INFO-TECH CITROËN C2 R2 N° 011/06

Objet : Faisceau injecteur C2 R2.

Découpe à réaliser

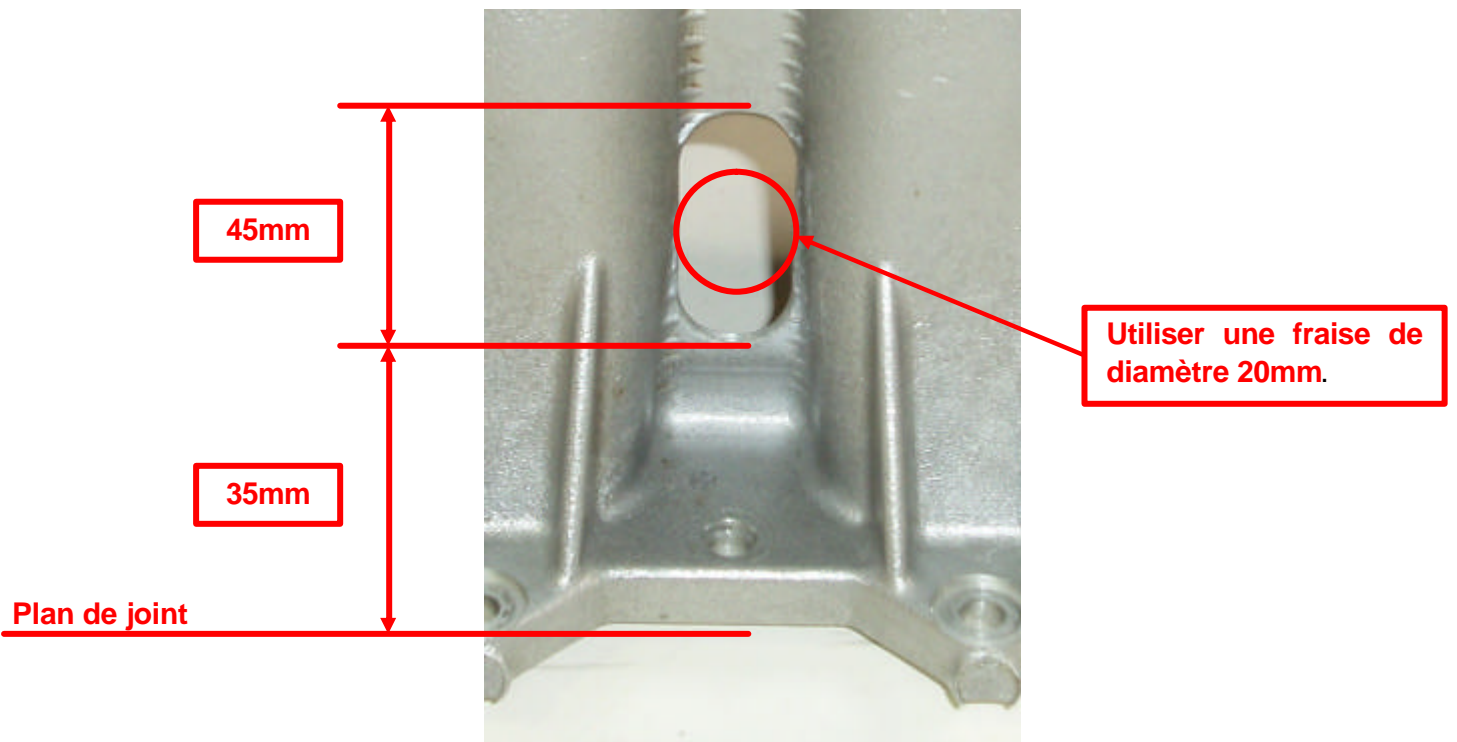
Pour le démontage aisé du faisceau lors de services, ou même à l'atelier, nous vous suggérons de modifier le collecteur d'admission. Il s'agit de créer un passage entre les tubulures des cylindres 2 et 3, comme indiqué sur les photos ci-dessous.
